臺中市南區永和公園樹木移植(除)計畫書

115 年度臺中市南區永和國宅周邊環境改善計畫

樹木移除計畫書

第三次補正事項及回覆辦理情形

工程內容：臺中市南區永和公園內樹木移除共計 12 株、

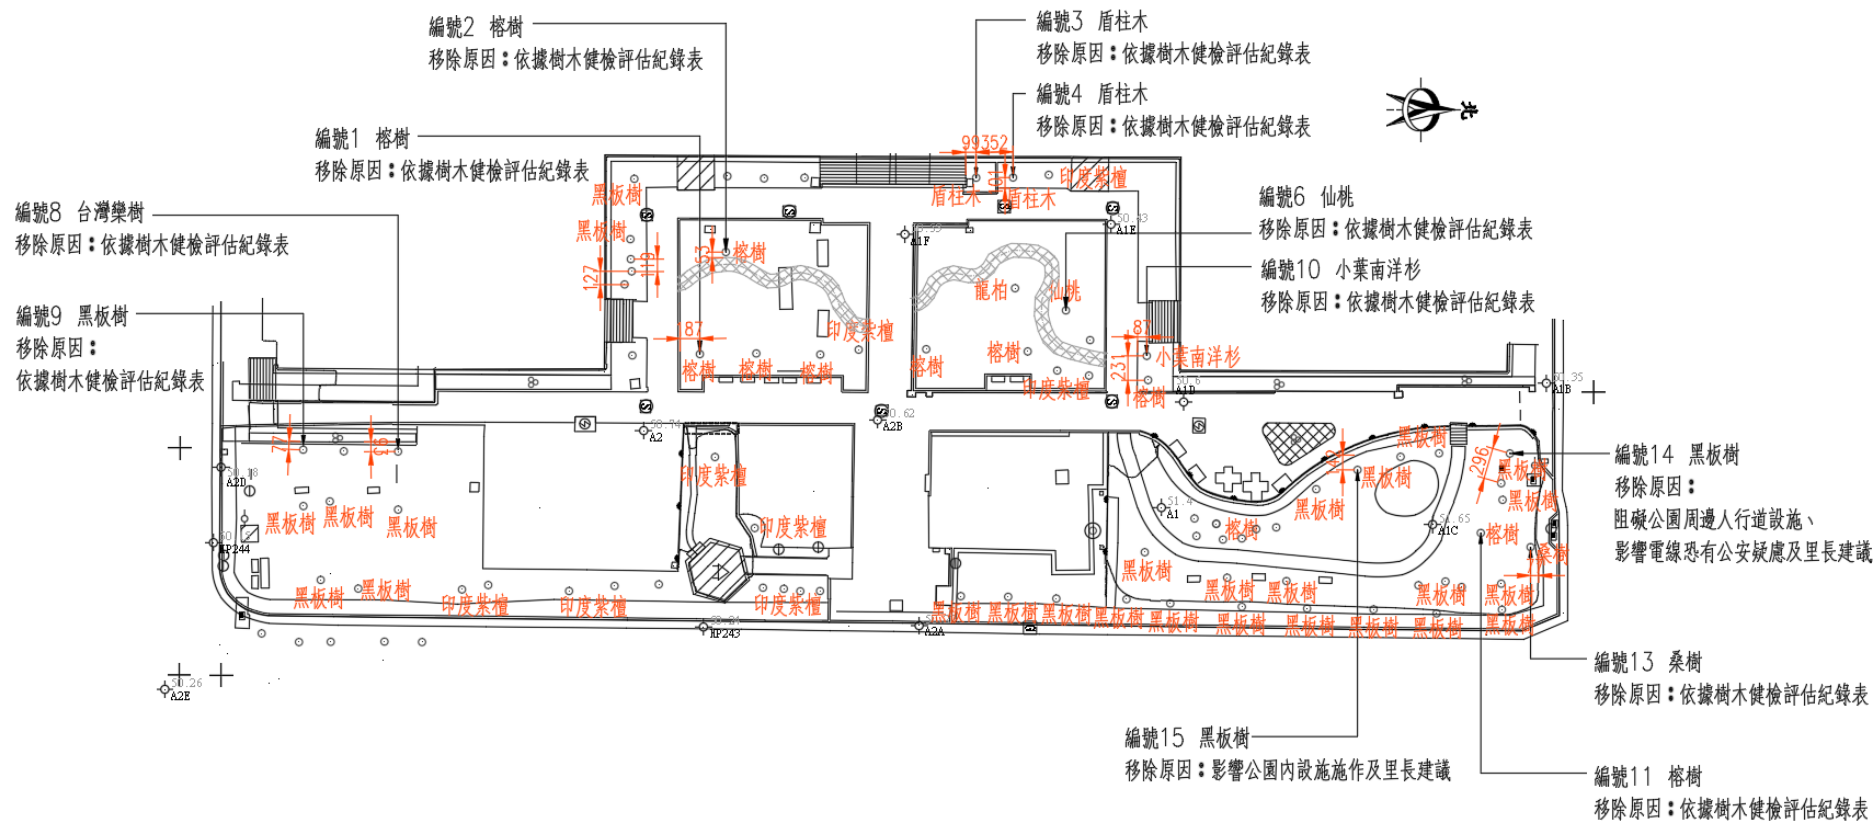
審查意見	意見回覆	備註
1. 意見回覆，都要補充修改位置頁碼。	遵照辦理，修正本次(第三次)及第二次意見回覆說明，配合本次修正調整頁碼。	
2. 意見回覆，''導根板''錯字。	遵照辦理，修正第二次補正事項第10點意見回覆。	
3. P2 工程內容沒寫到補植。	遵照辦理，補充補植灌木及喬木相關內容，詳P.2。	
4. 仙桃 沒有補現況照跟說明。	遵照辦理補充詳P.9。	
5. P21 其餘部分''以''補植灌木為原則。錯字	遵照辦理，配合頁面調整詳P.22。	
6. 補植植栽特性及評估說明。	遵照辦理，已補充補植植栽選用之訴求及選用植物之評估及說明，詳P.24。

現況樹木平面位置圖

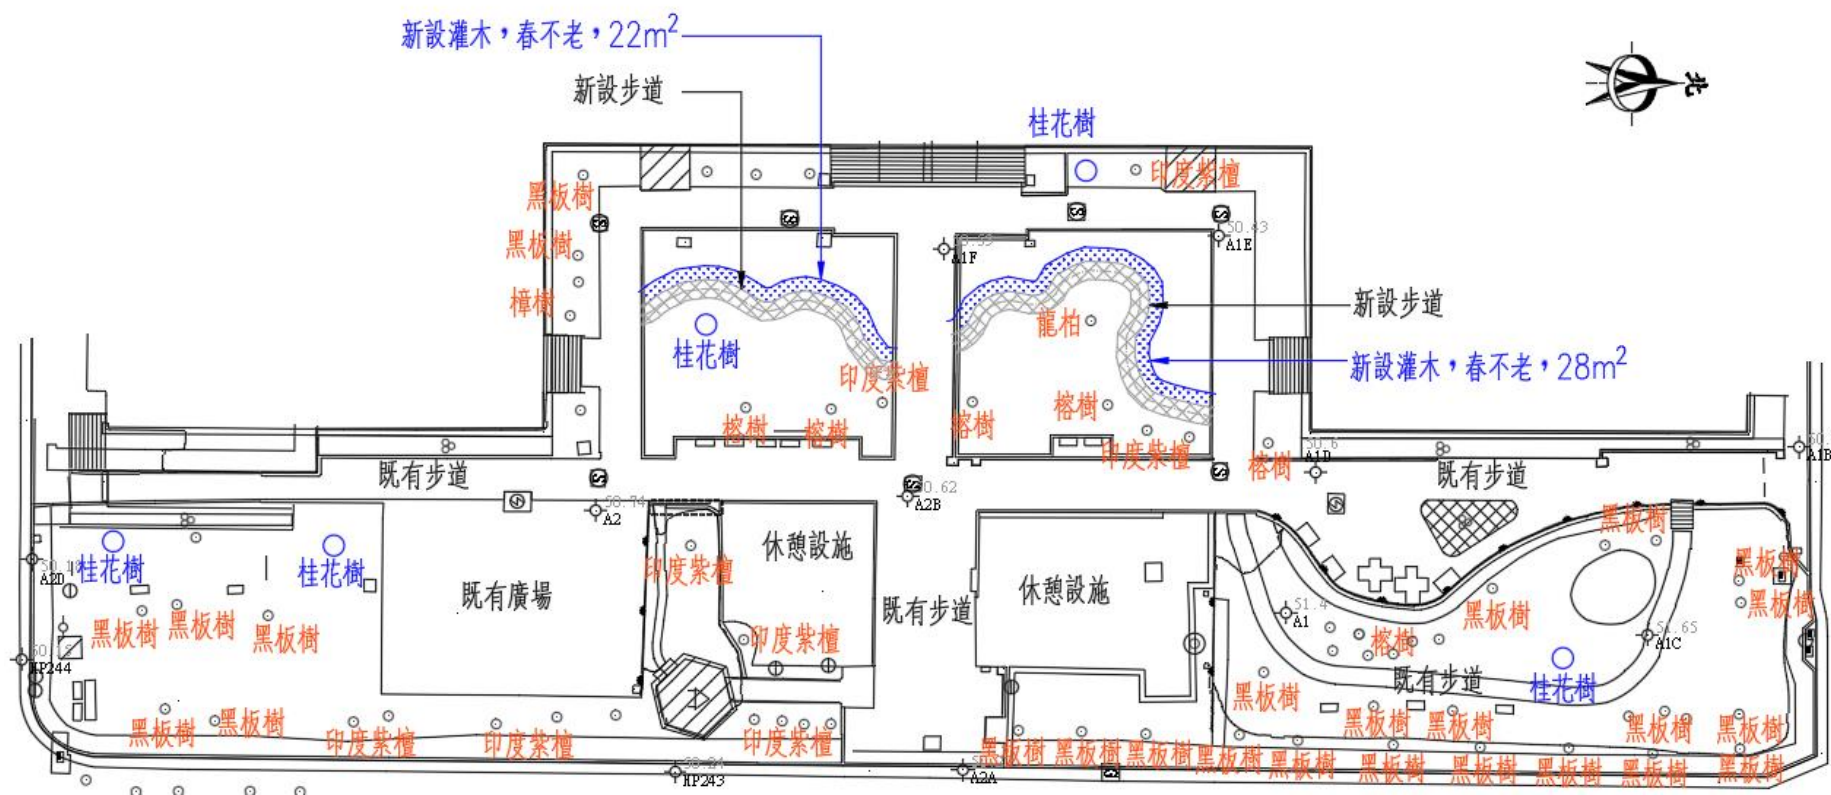
審查意見	意見回覆	備註
3. 增加灌木要留意趨光性。	遵照辦理。	
廖副召集人文偉		
1. 編號 16 為小苗無須提報申請。	遵照辦理移除該項目。	
2. 建議變更設計增加灌木計畫。	遵照辦理，已於 P. 23 補充預計種植灌木位置，P. 29 補充預計種植灌木數量。	
3. 請補充本案步道的平面圖。	遵照辦理，已於 P. 23 補充相關平面圖。	
建設局景觀及植栽委員會決議事項		
1. 本案因公所辦理公園環境改善，且經樹木健檢結果，樹木中空腐朽、傷創及生長不良等情形，計畫移除 6 株黑板樹、1 株台灣欒樹、2 株榕樹、2 株盾柱木及 1 株小葉南洋杉，共計 12 株，同意辦理；其中編號 16 是誤繕黑板樹，實際為小樟樹，因為屬於小苗則無須申報；編號 6 為民眾自種仙桃，建議移除；另外建議增設灌木計畫。	遵照辦理，並修正誤繕之相關項目。	
2. 請依委員意見修正並補充相關資料後，俟主管機關(公園景觀管理科)審視資料無誤後通過。	遵照辦理。	
3. 請於完工 1 個月後報請養護工程處公園景觀維護科增列友善樹木空間資訊管理系統資訊。	遵照辦理。

審查意見	意見回覆	備註
臺中市養護工程處		
4. 有關現況說明部分，仍應補充樹木平面配置圖(含樹種、間距、配置)，並提供樹況之遠、近照片等資料。	遵照辦理，已補充相關資料於第二章現況調查及說明。	
5. 請具體敘明移除後不再補植之原因，並提供預計施作期程，俾利評估是否有補植及適種需求。	遵照辦理，有關預計施作期程之規劃以補充於第六章計畫時程。相關樹木不再補植之原因，補充於第七章移植補植原因說明。	
6. 本次預計移除 12 株喬木，為避免後續衍生爭議，請檢附與地方達成共識之協調或會勘紀錄。	遵照辦理，已於計畫書第九章中補充設計階段會勘及地方共識，並檢附相關會勘紀錄及簽到文件。
